# 上海科技大学硬 X 射线自由电子激光装置-3 号井 B3 层诊断激光洁

## 净室（项目编号：2506087001）

### 招标答疑文件

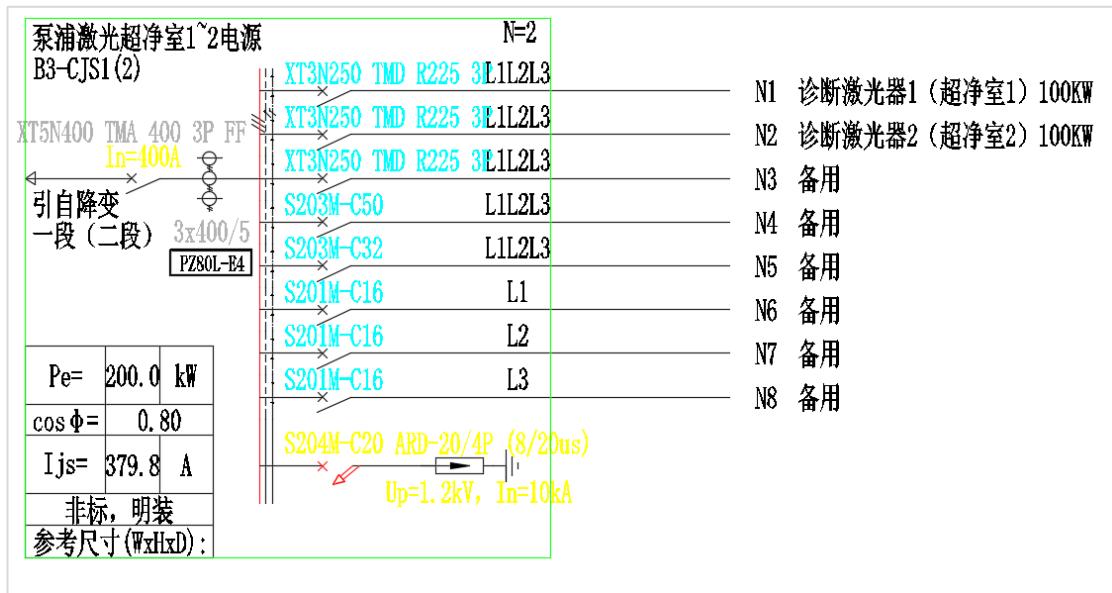
2、能否提供实验室内部实验设备布置及配电、用水、发热参数等。或可提供实验室内部实验设备清单，由投标人进行初步布置。

回答：该问题与“问题 5”属于同一问题，洁净一室，洁净二室内的实验设备都用电需求都为 90kw。实验室用水为激光器冷却循环水，激光器分布在洁净一室或者洁净二室，水冷机分布在室外。实验室主要的热源为激光器，主要热量将由洁净一室或洁净二室外的水冷机排出到大厅。

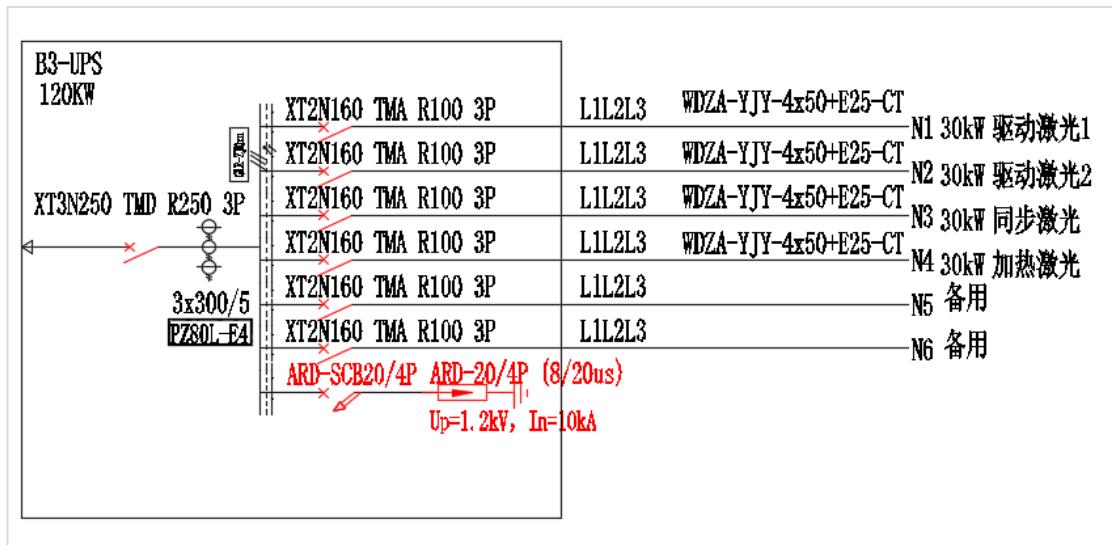
4、技术规格书中 2.5 提到“在洁净室预定安装场地附近有预留配电箱，其电力供洁净室和机组运行所用”，但是无配电箱位置和系统图。需要提供 B3-CJS1, 200KW, B3-CJS2, 200KW, B3-UPS, 60KW 这个三个配电箱的系统图。

回答：B3-CJS1, 200KW, B3-CJS2, 200KW, 配电箱的系统如下图：

B3-UPS, 60KW, 配电箱的系统如下图:

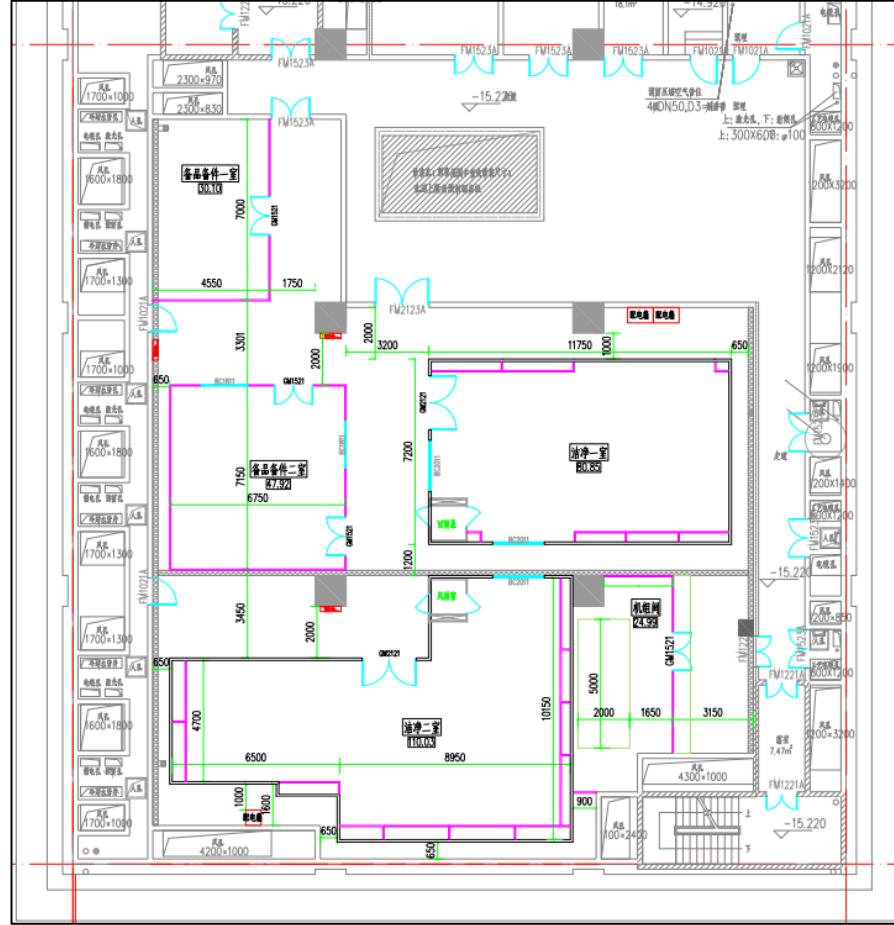
6、技术规格书中 2.10 中要求“插座组来电分为市电和 UPS”，需要明确哪些房间插座需要接入 UPS？UPS 是否在我方供货范围？如是，平面图中无 UPS 间，需要增加该房间，是否可以调整平面？

回答：UPS 主要分布在洁净一室，洁净二室，由甲方提供。不增加房间，不可以调整平面。
